„Nábřeží řeky Svatky – Realizace protipovodňových opatření města Brna – etapy VII a VIII“

VYSVĚTLENÍ, ZMĚNA NEBO DOPLNĚNÍ ZADÁVACÍ DOKUMENTACE

Vysvětlení zadávací dokumentace č. 6 ze dne 30. 8. 2021

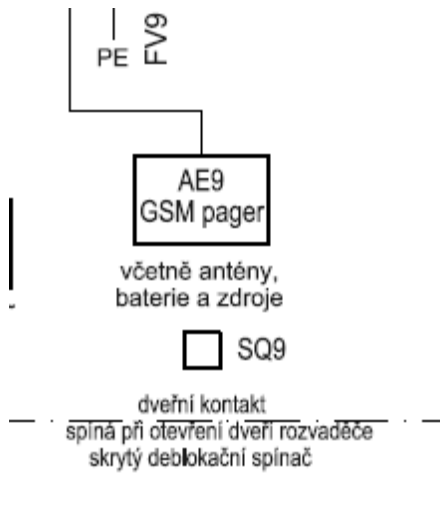
V technické zprávě D_09_300 je uvedeno:

DÁLKOVÝ PŘENOS DAT

Dálkový přenos dat bude proveden zařízením GSM modem, s přenosem sdružené poruchy, maximální hladiny (Lokalita 2), výpadku napájení a neoprávněného otevření dveří rozvaděče na mobilní telefon obsluhy.

GSM modemy budou umístěny v rozvaděčích RM. Jejich součástí je anténa a zálohovaný napájecí zdroj.

Ve výkresové části je dále zobrazeno:

Může zadavatel potvrdit, že přes GSM zařízení nebude možné dálkově ovládat čerpadla a servopohony na hradidlech, tj. jejich ovládání budou možné pouze ručně na rozvaděči?

Ad 13)

Ovládání všech čerpadel a servopohonů je pouze ruční z rozvaděče. Dálkové ovládání není plánováno/požadováno. Viz technická zpráva elektro.

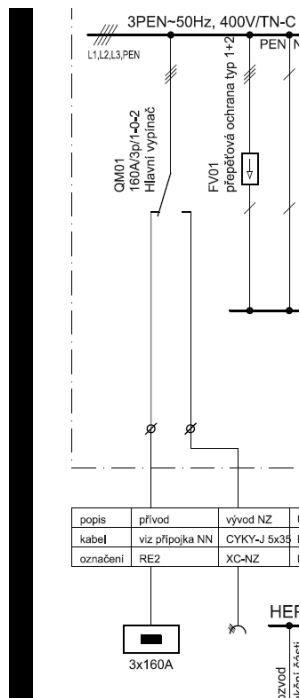
Ve výkrese rozvaděče RM2 v částech D_09_300 není uveden parametr pro použití přívodky pro napojení motorgenerátoru:

Žádáme zadavatele o doplnění této chybějící informace

Ad 14)

Prívodka u rozvaděče RM2 je navržena 125A – viz soupis prací. Musí být v souladu s dodaným náhradním zdrojem.

54	M	04209	přívodka nástěnná 400V/125A, 3P+N+PE, do vlhka	ks	1,000		0,00
----	---	-------	--	----	-------	--	------
